HENVENDELSER MODTAGET I SUPPLERENDE HØRING

**NY SUPPLERENDE HØRING
AF TILLÆG 1 TIL LOKALPLAN 489
NUUKS PLADS METROSTATIONSPLADS**

Metroselskabets bemærkninger til supplerende høring af tillæg 1 til lokalplan 489 Nuuks Plads Metrostationsplads

Kommunens sagsnr.: 2022-0091093

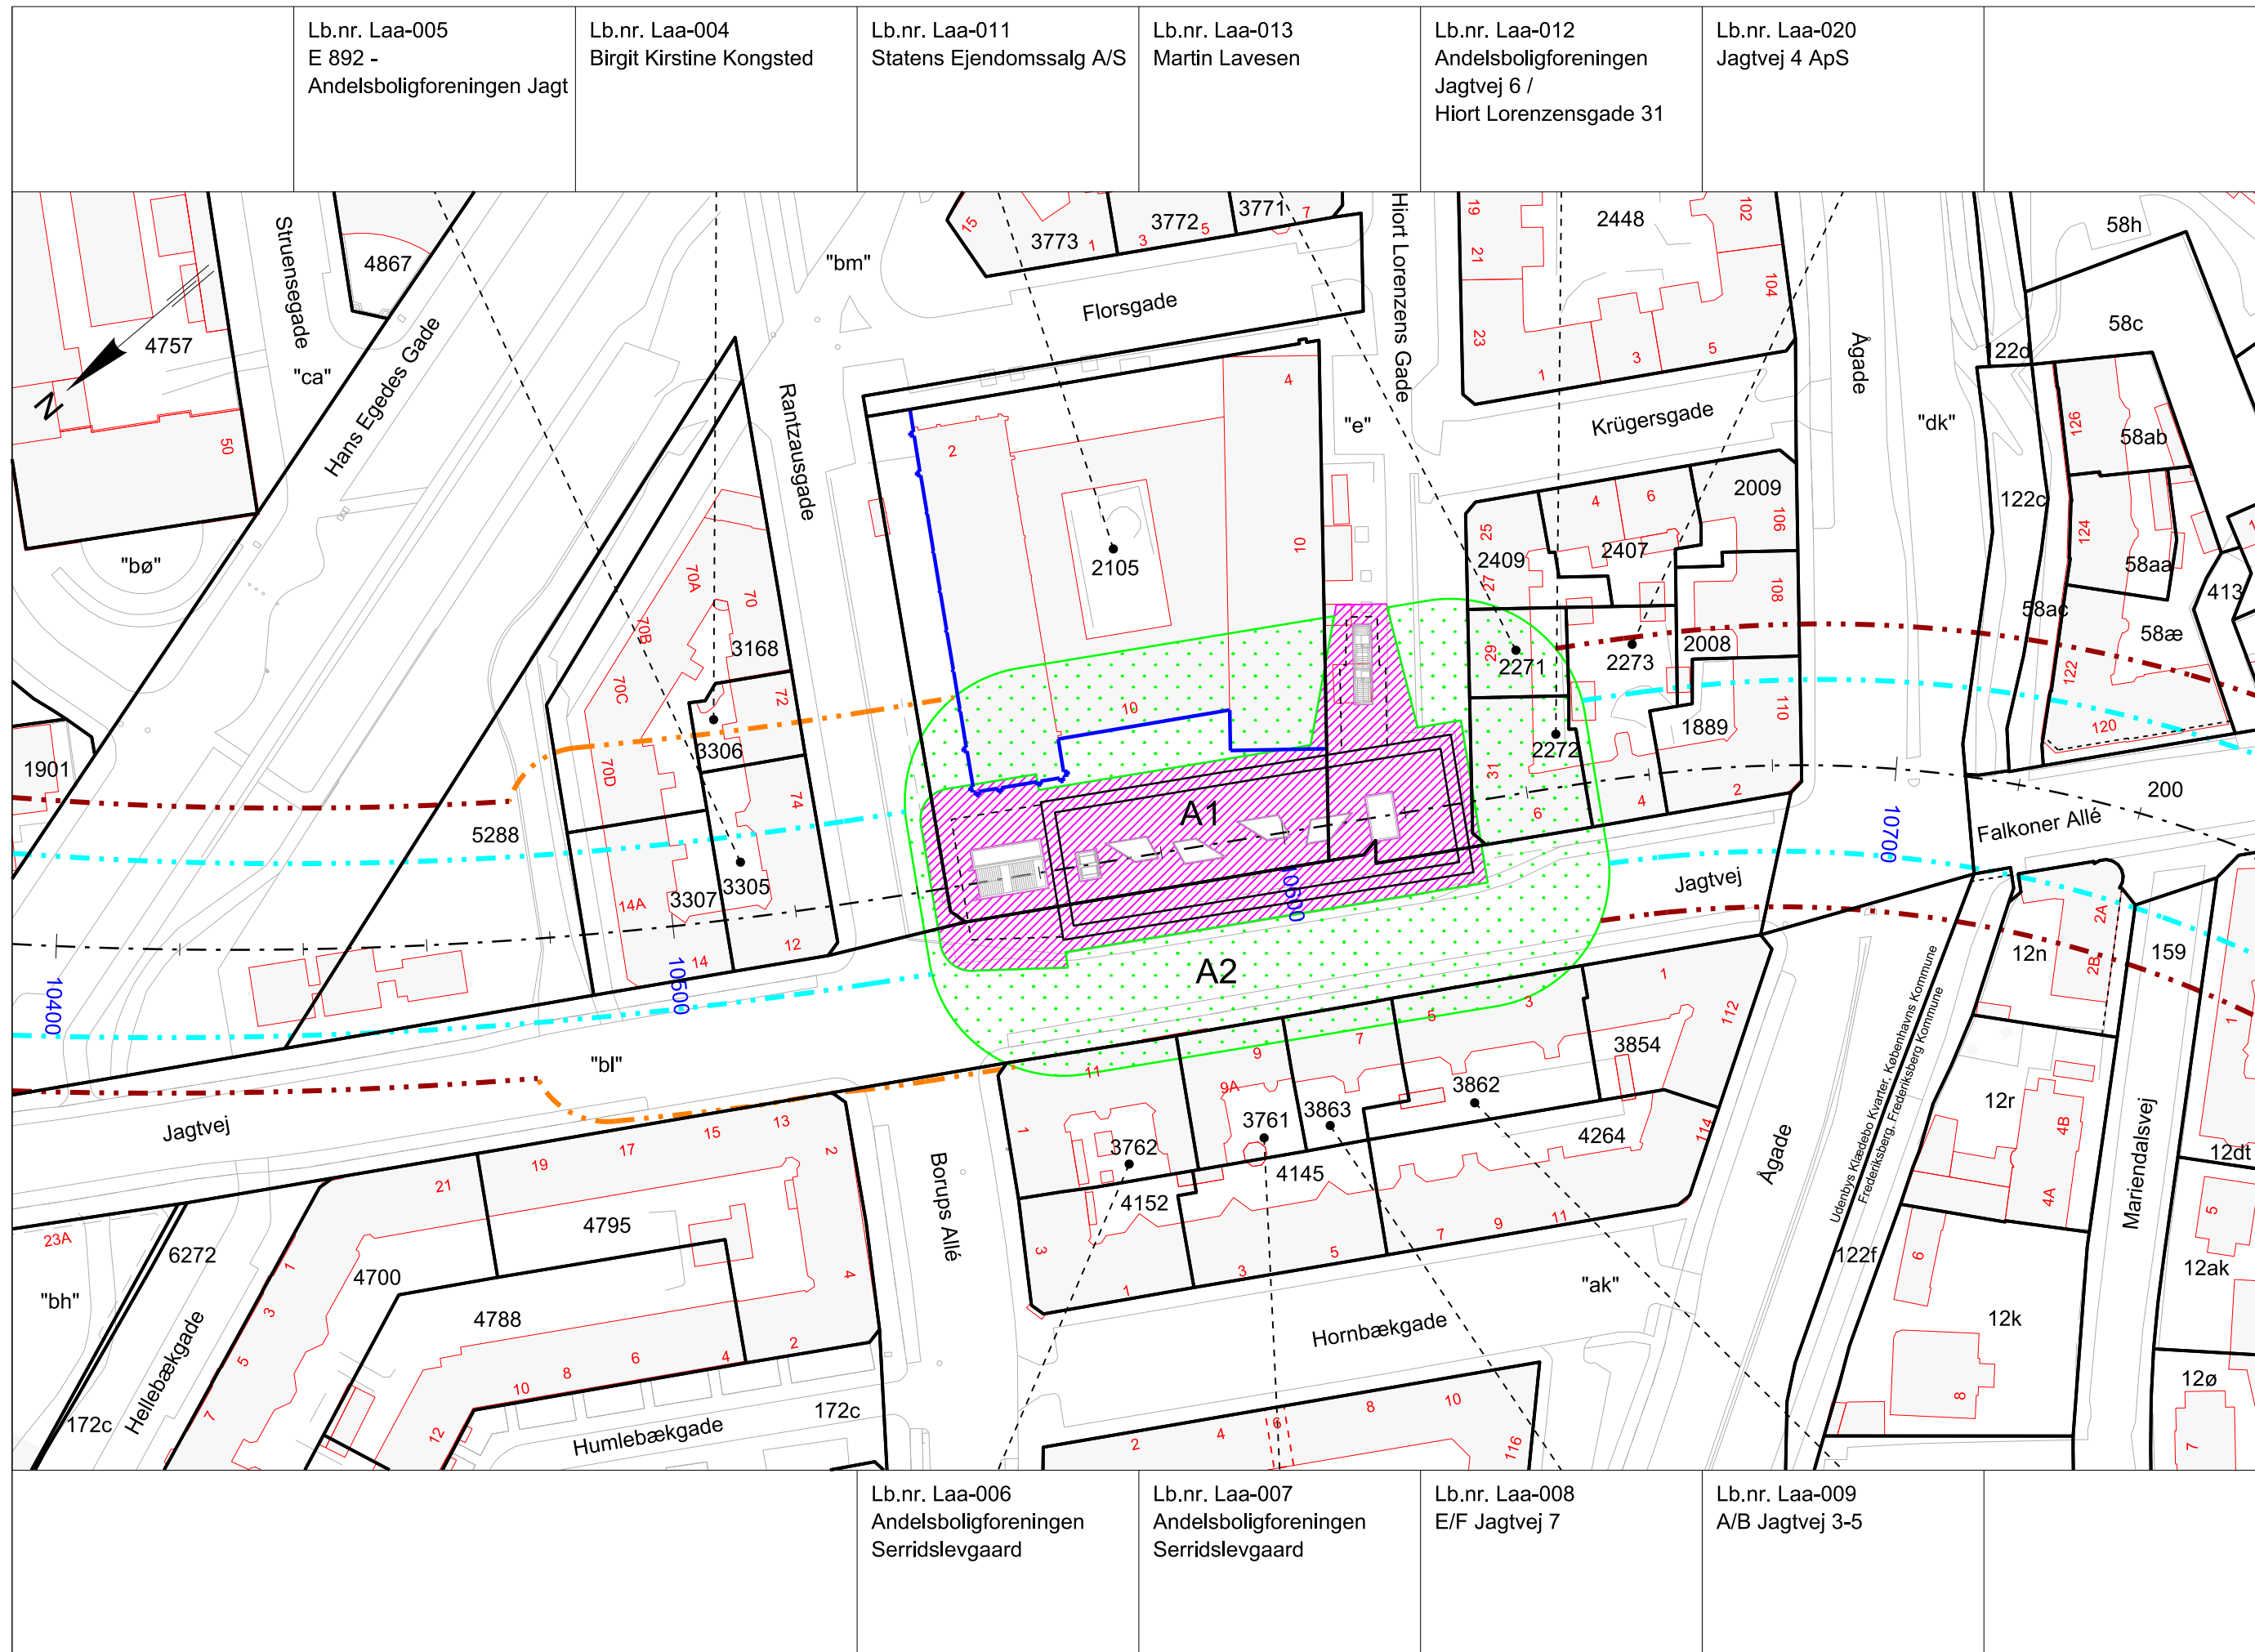
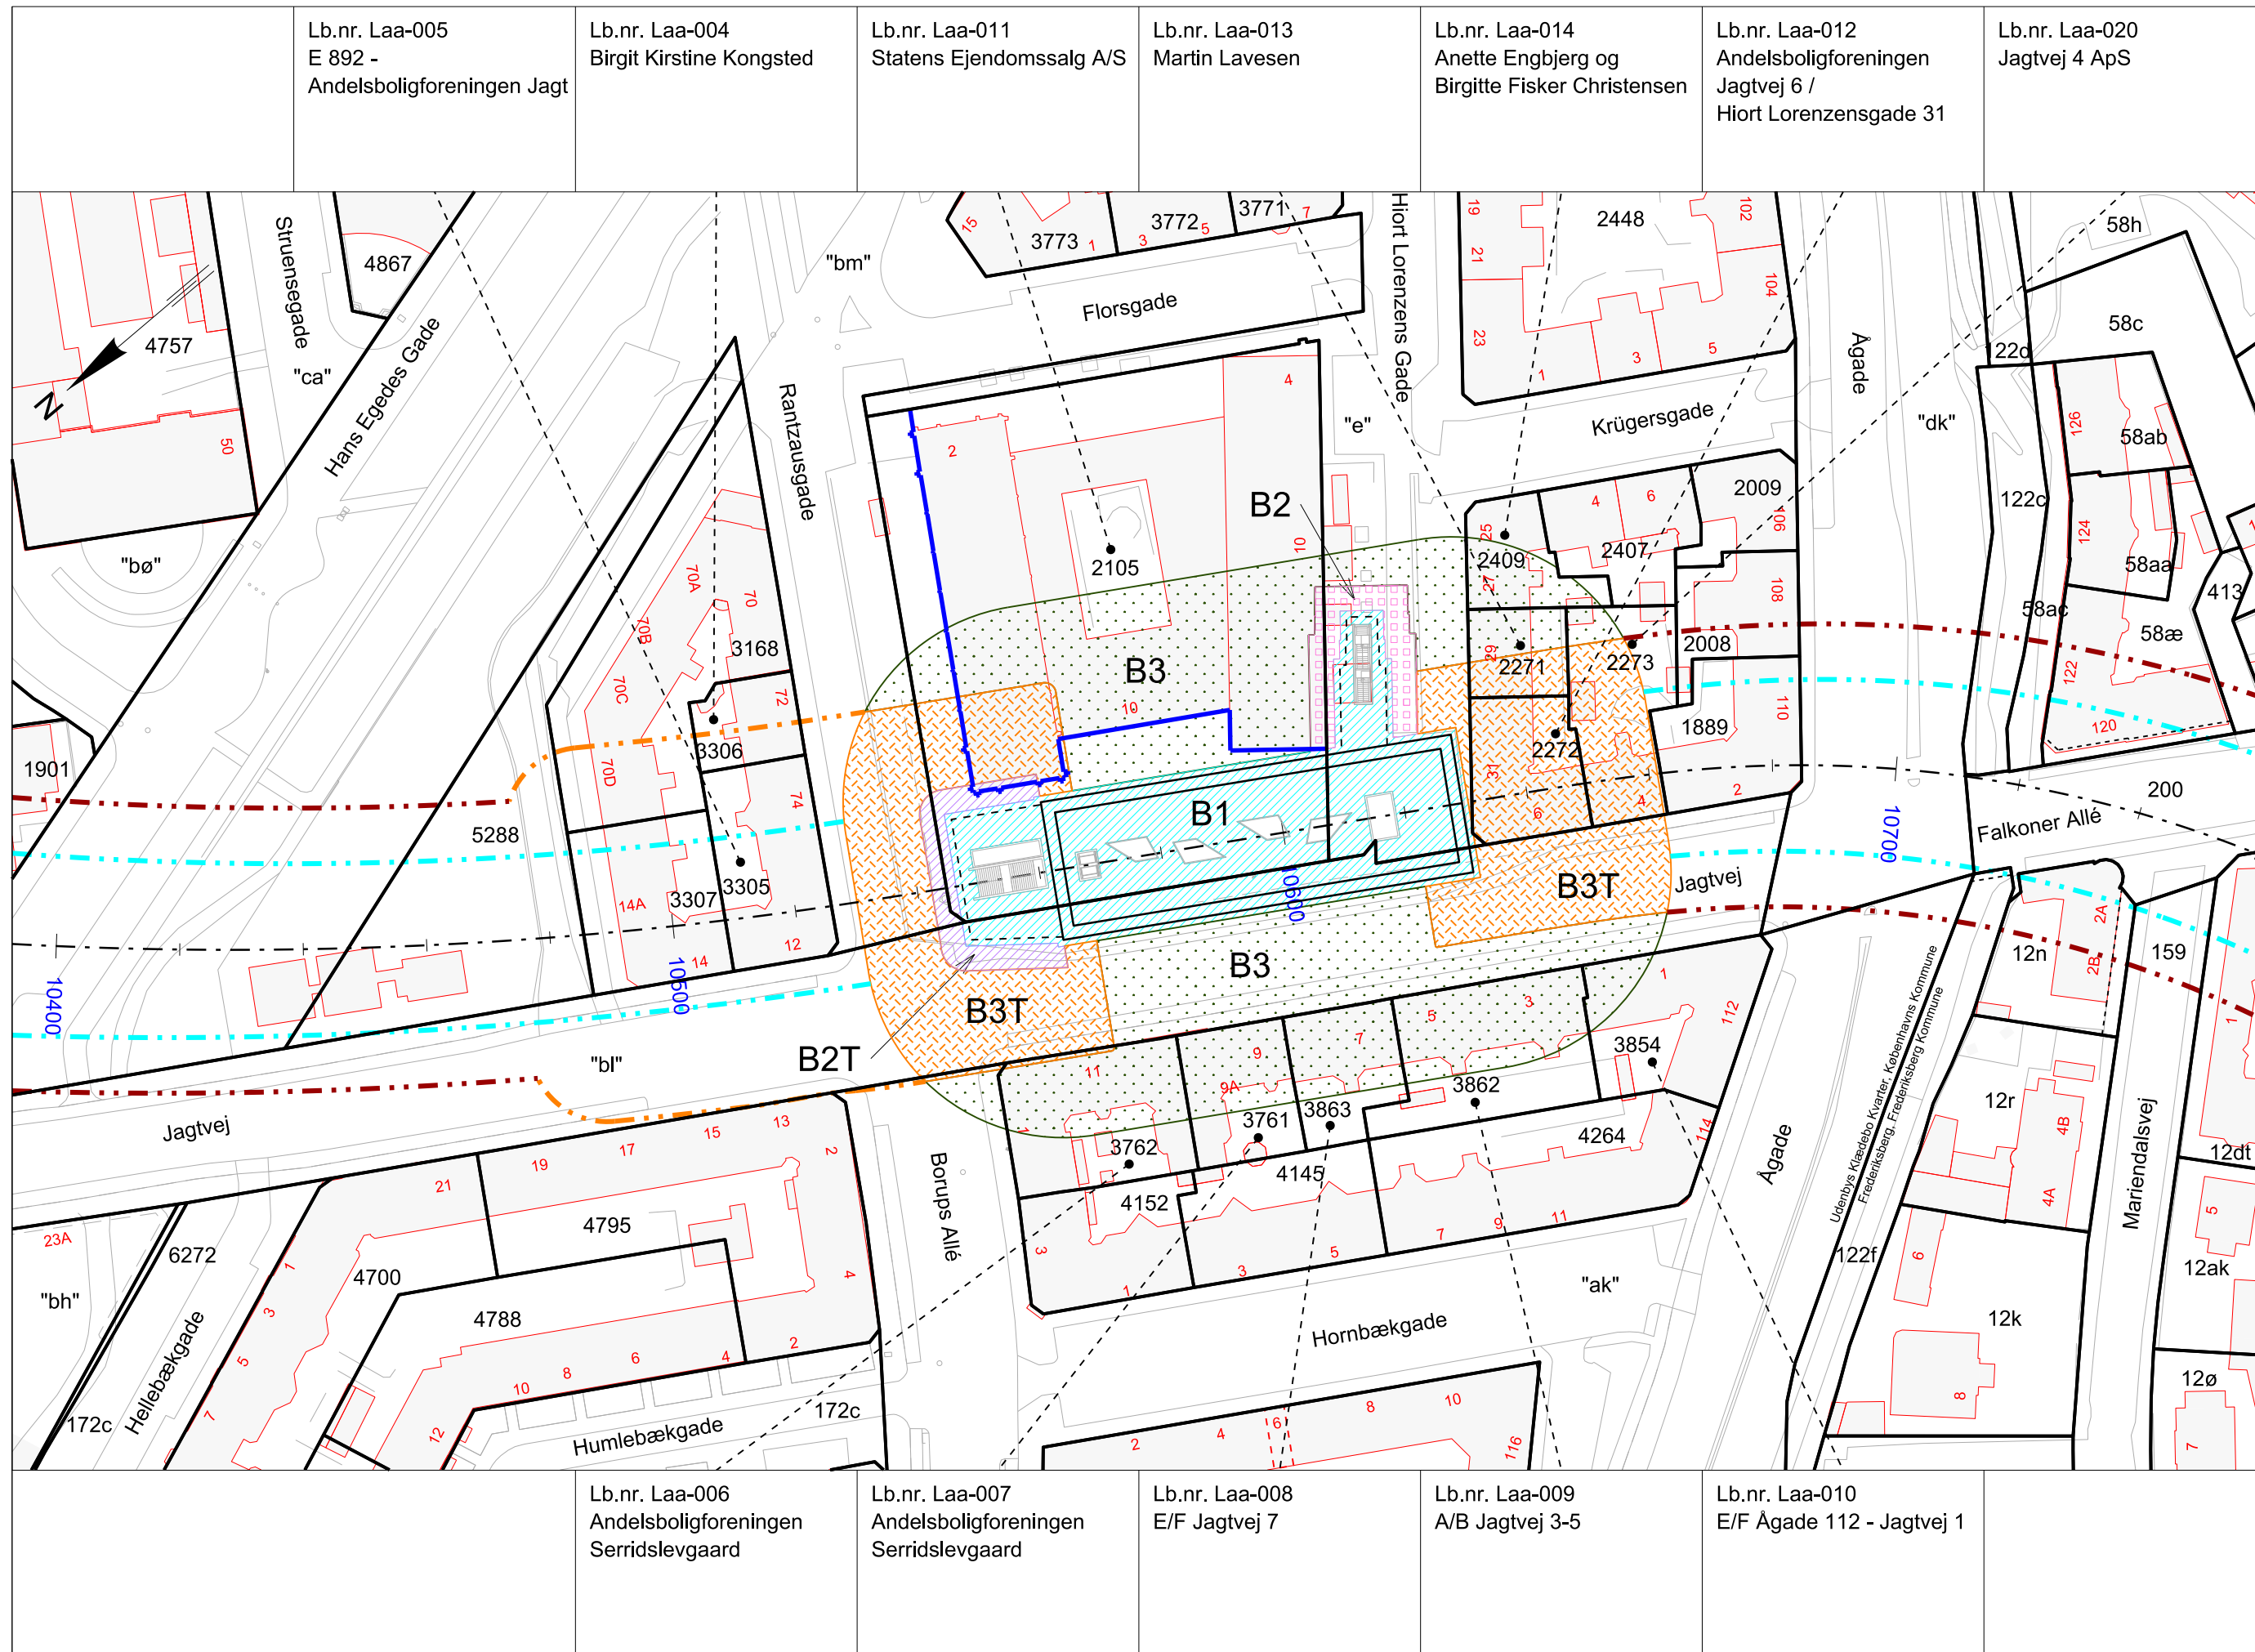
Det fremgår ikke tydeligt af materialet til den supplerende høring, om en flytning af facadelinjen medfører, at byggeriet til dels placeres inden for metroen belastningszone A1. Inden for zone A1 tillades en maksimal belastning på 20 kPa.

Såfremt byggeriet fortsat udelukkende placeres inden for belastningszone A2, har Metroselskabet ingen bemærkninger til supplerende høring, jf. notatet fra 2L. Hvis byggeriet til dels placeres inden for belastningszone A1, vil det medføre, at der på ny redegøres for, at servitutens bestemmelser ikke overskrides.
